六ヶ所再処理工場と 活断層

2023.10.24

原子力資料情報室

尾駱沼北方における M1 面の変形

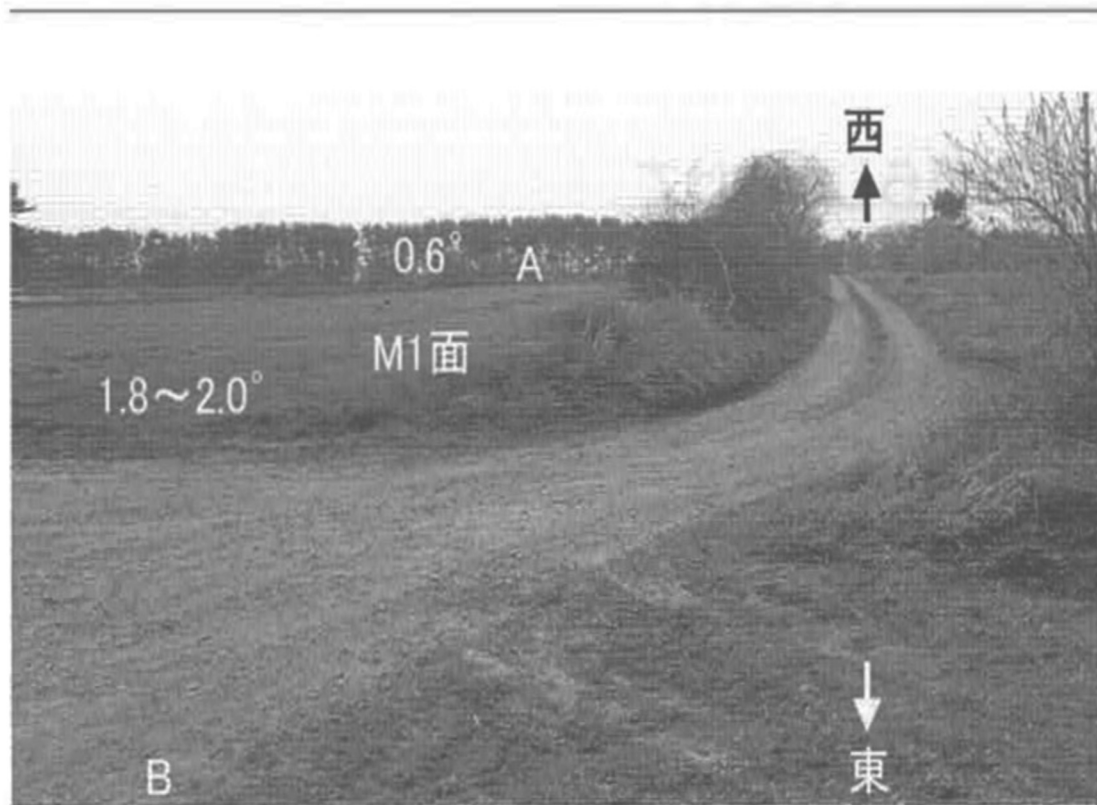
①-①': M1面とM1'面を区分する段丘崖はない

A地点より内陸（奥側）では、M1面はほぼ水平（約0.6度）で分布

A-B間でM1面は1.8~2.0度で海側へ傾斜

原燃は、A-B間をM1'面としているが、写真の範囲において段丘面は連続している

M1より新しい段丘面を区分するための地形的証拠はまったく認められない

①-①': 尾駁（おぶち）沼北方の地形・地質

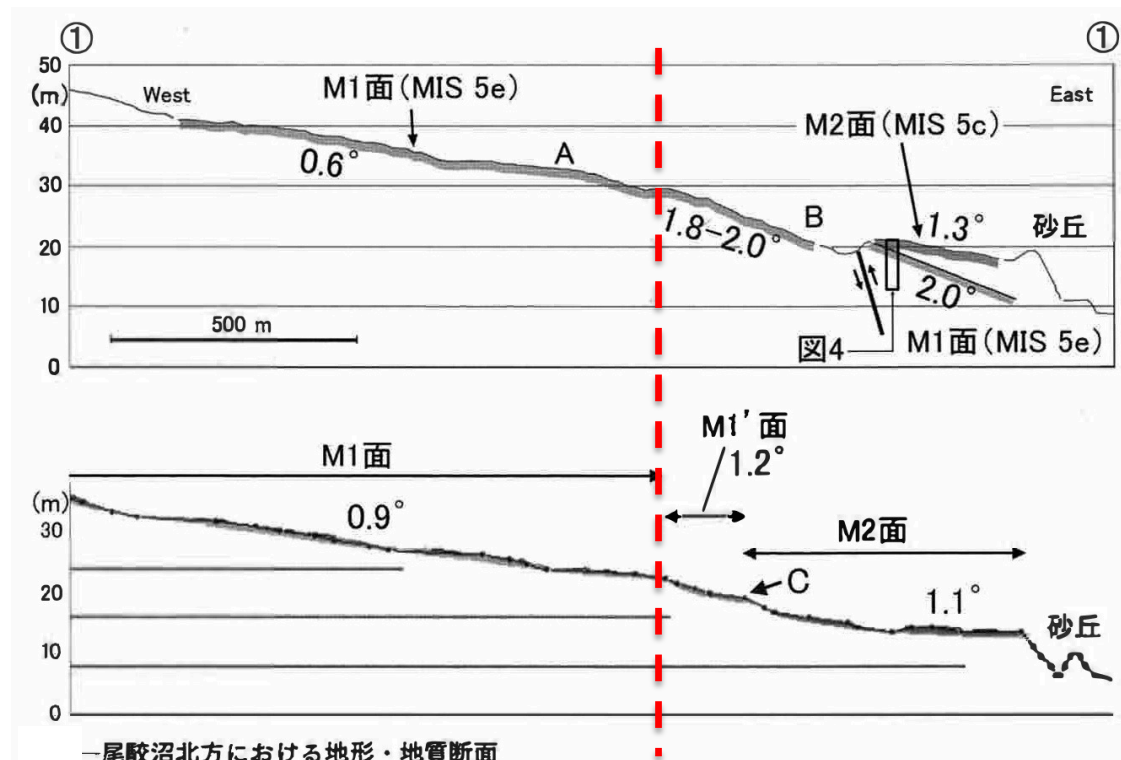
断面図のA地点とB地点の中間部から2度程度に傾斜が変化

渡辺教授は、海成段丘面の傾斜角度の大きさだけを問題にしているのではなく、傾斜が変化していることに着目して、地殻変動の有無を議論している

海成段丘面の傾斜がこのように急激に変化するとは考えにくい

M1面の傾斜の変化が起きているということは、M1面がつくられた後に、M1面の傾きが変わってしまうような地殻変動が生じた、すなわち、活断層が動いて地震が起きたことが科学的（論理的）に推定できる

①-①': M1面を構成する地層が傾斜を強めている

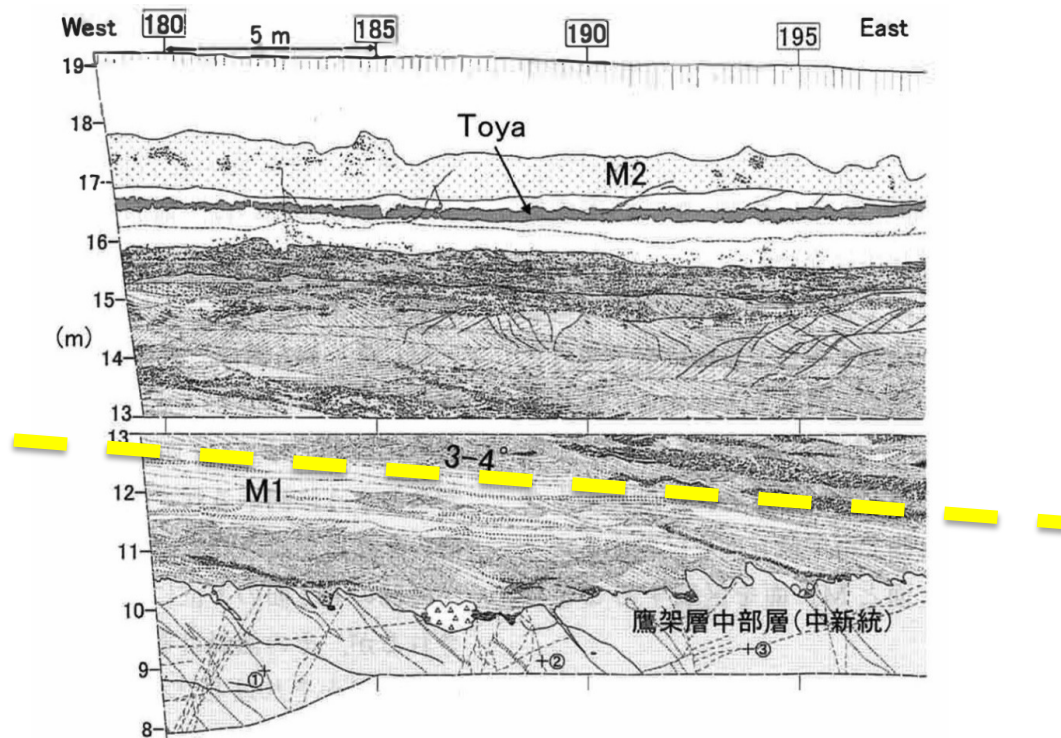
海側のM2面の下位には、M1面構成層が確認されるがその傾斜は変形したM1面の傾斜（約2度）と同じかそれ以上（場所によっては3～4度傾斜）

原燃は「そのような異常な傾斜は認められない」としている（根拠は？）

規制委員会は、これに関しては何もコメントせず、了承

②-②': 尾駁沼と鷹架沼との間の地形・地質 (1)

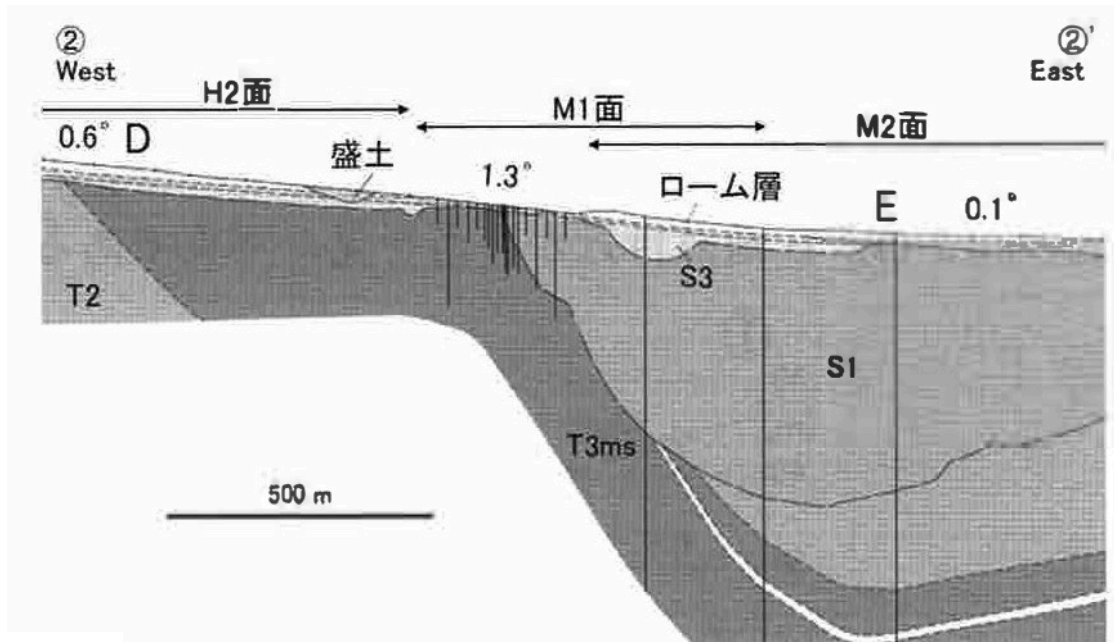
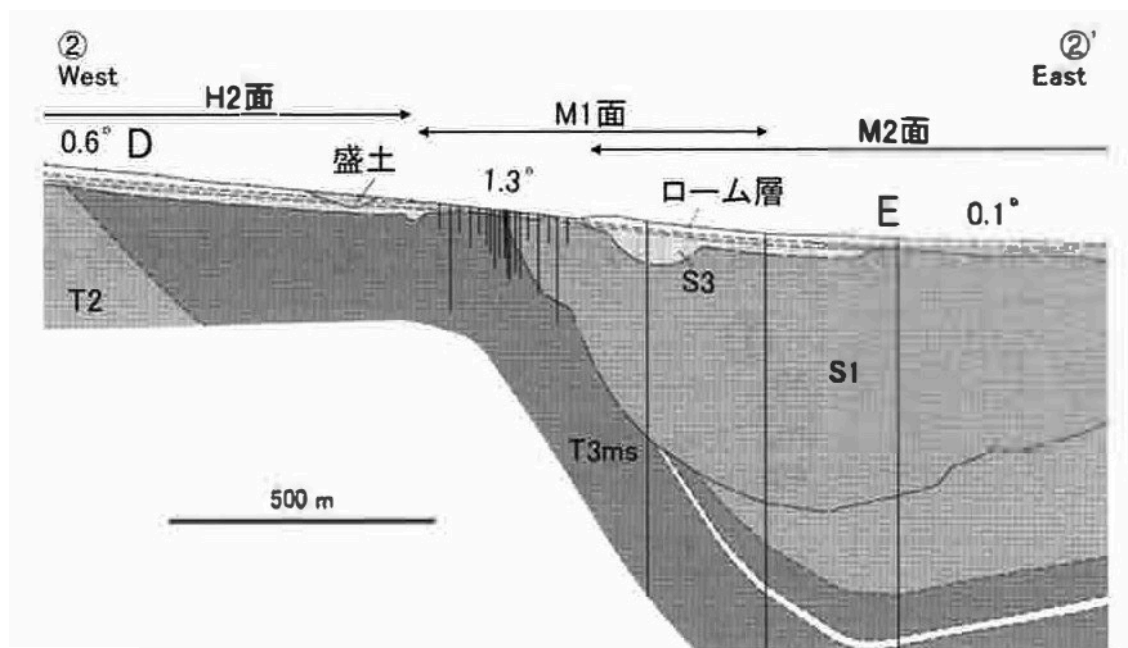
Dより西で 0.6° 、DとEの間は 1.3° 、Eより東で 0.1° と傾斜変化している

渡辺教授「このような傾斜変化は異常である」

地下の構造：傾斜が大きくなっているD地点-E地点間は、
S1やT3msが急傾斜となっている部分と一致

地下の構造：原燃が生きていないとしているS3はEの西側で急傾斜しているので
M1面と同様に變形している

このような活構造は
地下における
活断層運動に
よってもたらされた

③-③': 鷹架沼南岸の地形・地質 (1)

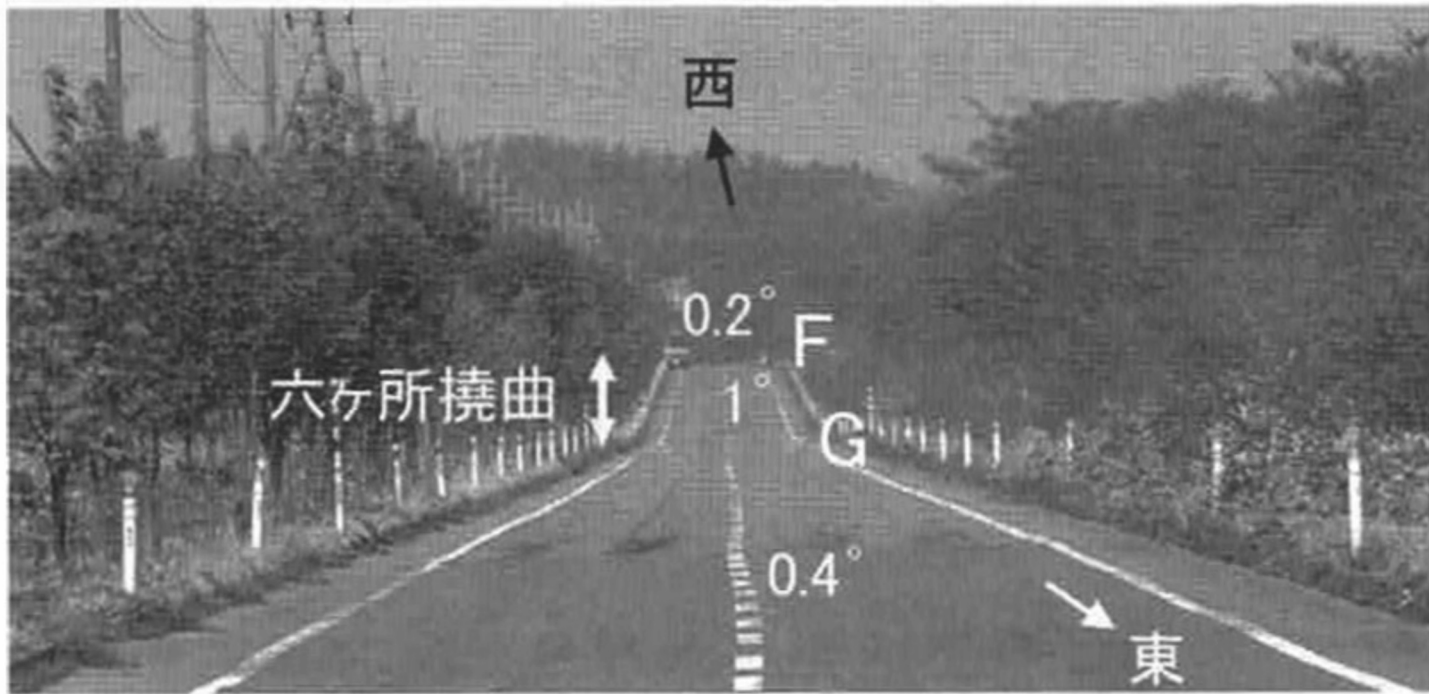
M1面がF-G間で折れ曲がっている：Fより内陸側の傾斜は約0.2度、Gより海側の傾斜は約0.4度、F-G間の傾斜は約1度

M1面が折れ曲がっているF-G間の地下で、S1には断層状構造がみられる断層と推定される構造の地表延長部では、S3が数度以上南～南東方向へ傾斜

③-③': 鷹架沼南岸の地形・地質 (2)

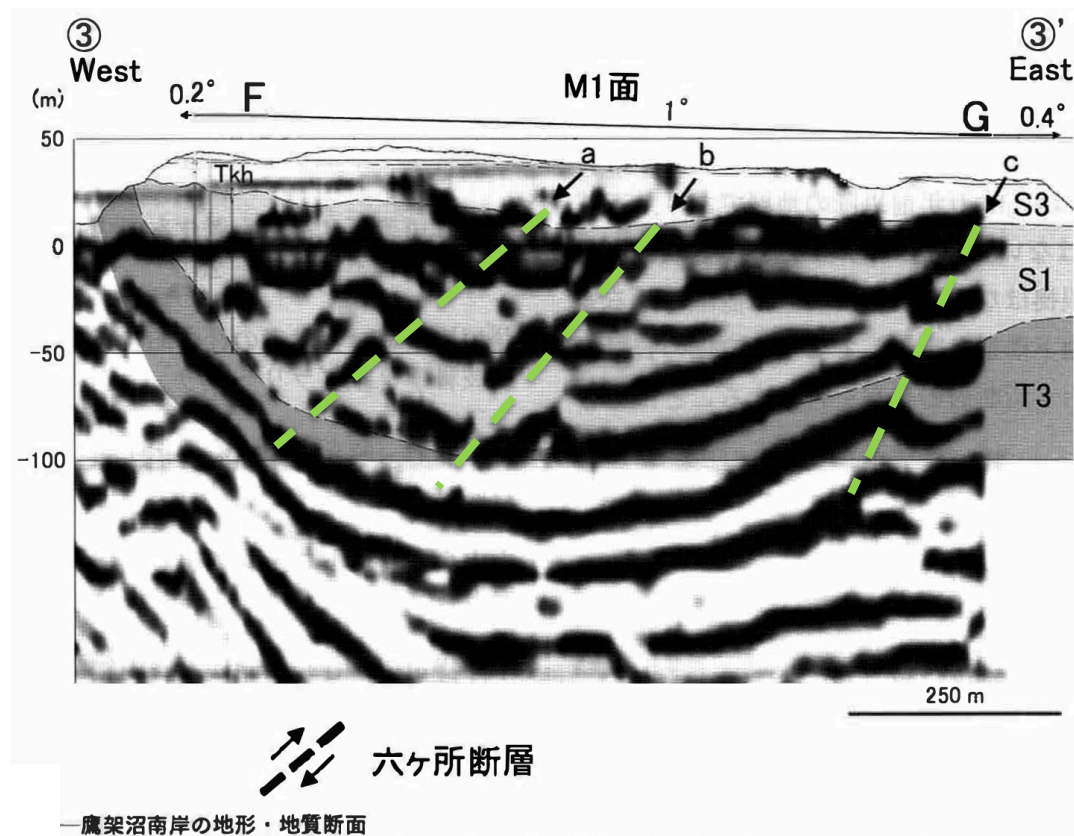
日本原燃は図1のTkh地点の露頭でS3層の最下部から約38万年前の火山灰を発見

S3は従来の砂子又層上部層 (100万年前) とは異なることから六ヶ所層 (R) と呼ぶことにした

S3下部層は、ほぼ水平に堆積する部分もあるが、数~10度程度東方向へ傾斜

S3上部層は、ほぼ水平に堆積しているように見えるが、M1面の構成層との間に明確な時間差を示す構造は見当たらない (S3上部層はM1面構成層に相当するかもしれない)

③-③': 鷹架沼南岸の露頭調査の結果から地層区分を“補間して”描くことの恣

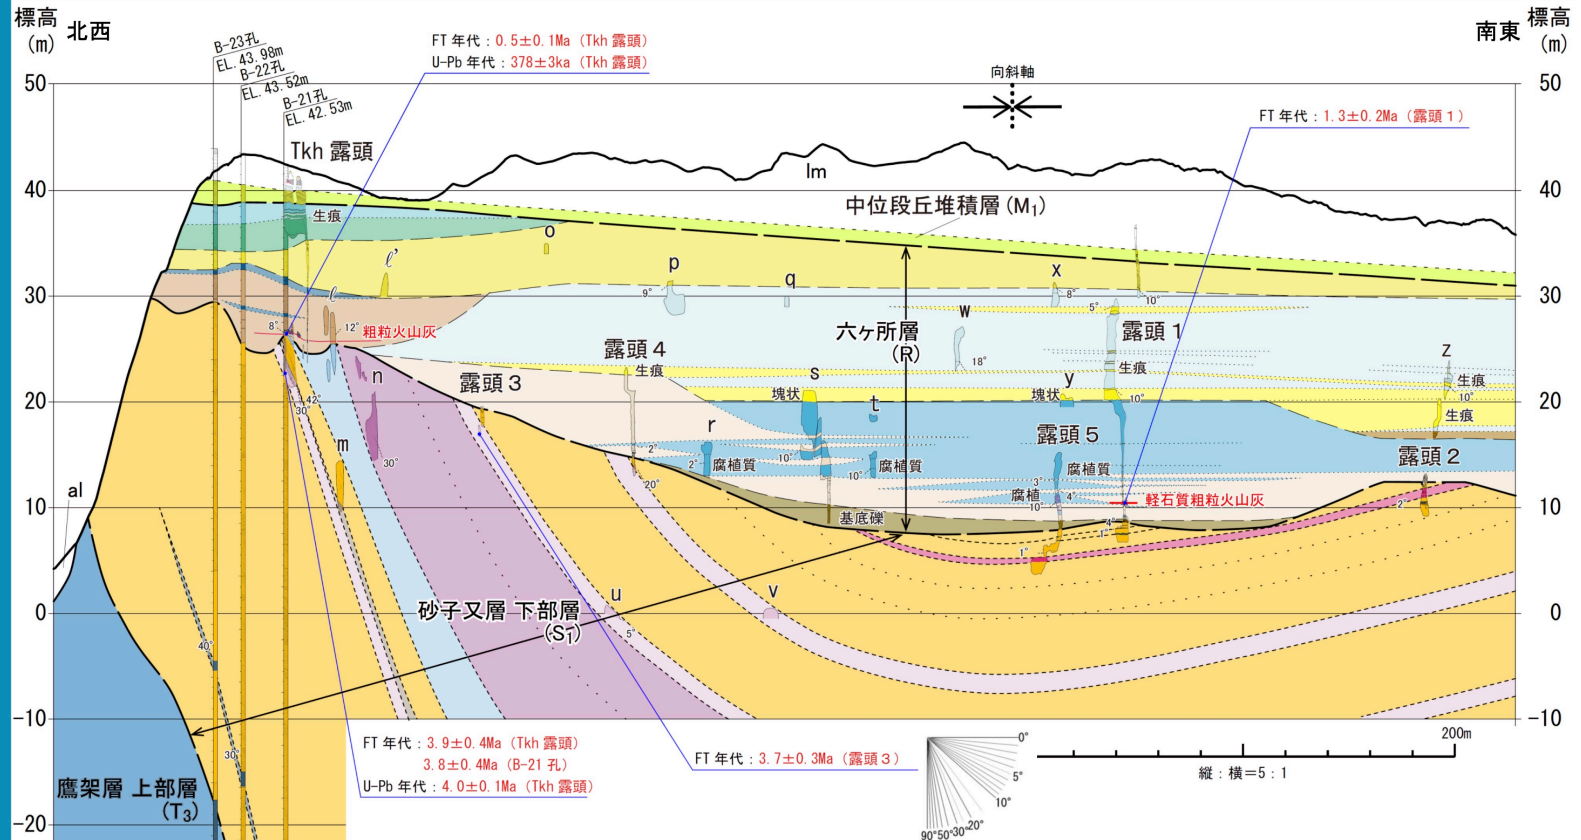
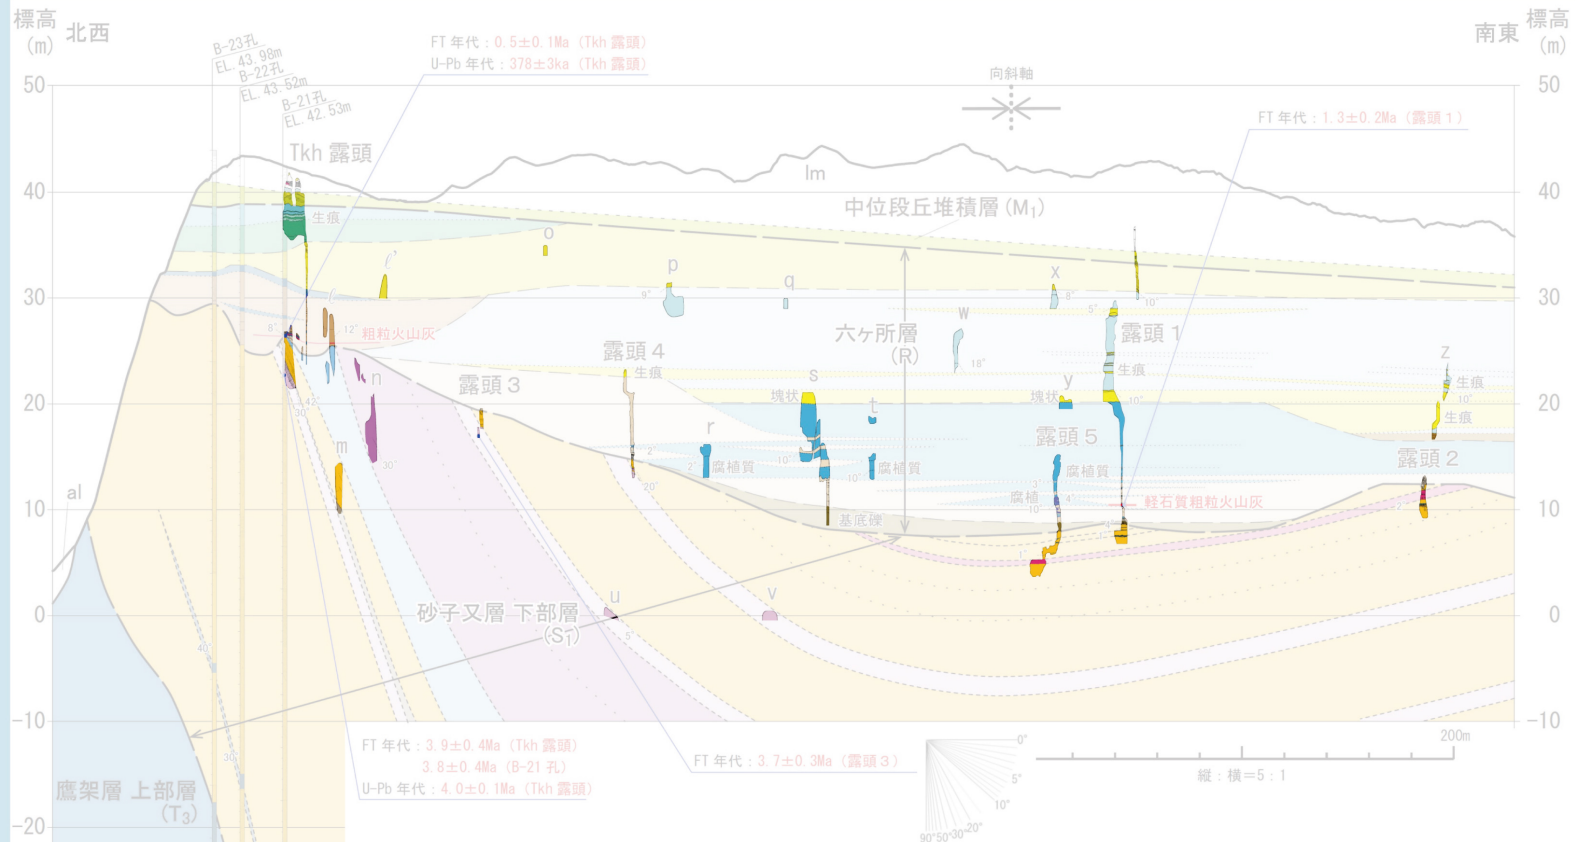
・六ヶ所層の内部構造に着目すると、最下位に基底礫を伴う「シルト・砂互層」、その上位に「シルト」の順に累重しており、この「シルト」を削り込んで「礫混り砂(非海成層)」が分布し、その上位に「細粒砂」「粗粒砂～シルト」が累重している。これらはチャネル状に分布すると解釈される「礫混り砂(非海成層)」を除いていずれもほぼ水平に分布しており、向斜構造を形成した構造運動の影響を受けていないものと判断される。

・Tkh露頭付近と露頭1のデータから算出される中位段丘堆積層(M₁面堆積物)の基底面の勾配は約1.2%であり、⑪測線のM₁面の勾配1.1%と調和的である。
